生産中止のお知らせ

2015年5月をもちましてHA-420が生産終了になりました。今後HA-420を交換される際はHA-520MTをご使用下さいますようお願い致します。

生産中止機種と後継機種の比較

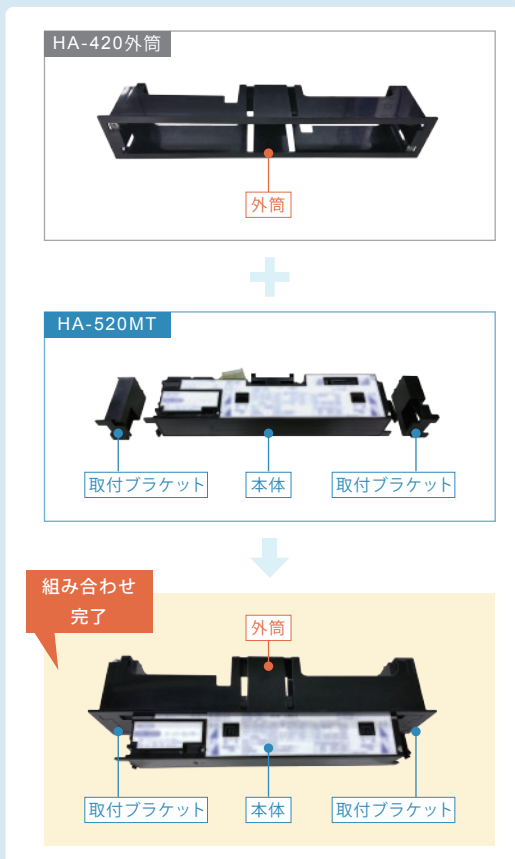
HA-420に比べ後継製品のHA-520は横幅が狭くなり、HA-420の切欠きにはそのまま取付ける事は出来ません。

HA-420交換の際の製品構成

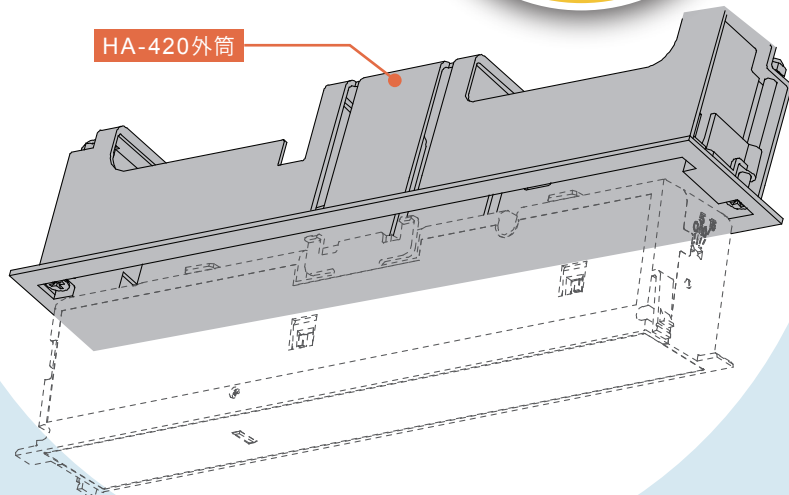
交換対応はHA-420の外筒と後継製品のHA-520MT (取付ブラケット付) の組み合わせで行なっております。

HA-420の外筒は、そのままです！

HA-420の「外筒」はHA-520MTの交換の際に必要になります。取外さずそのままご使用ください。

補足 取付ブラケットの取外し方法

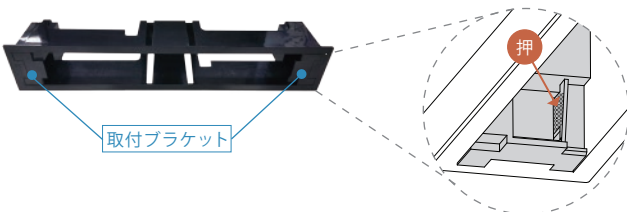
まず外筒からセンサー本体を取外します。次に左図の矢印の指す面を押すと爪が外れ、取付ブラケットを取外することができます。
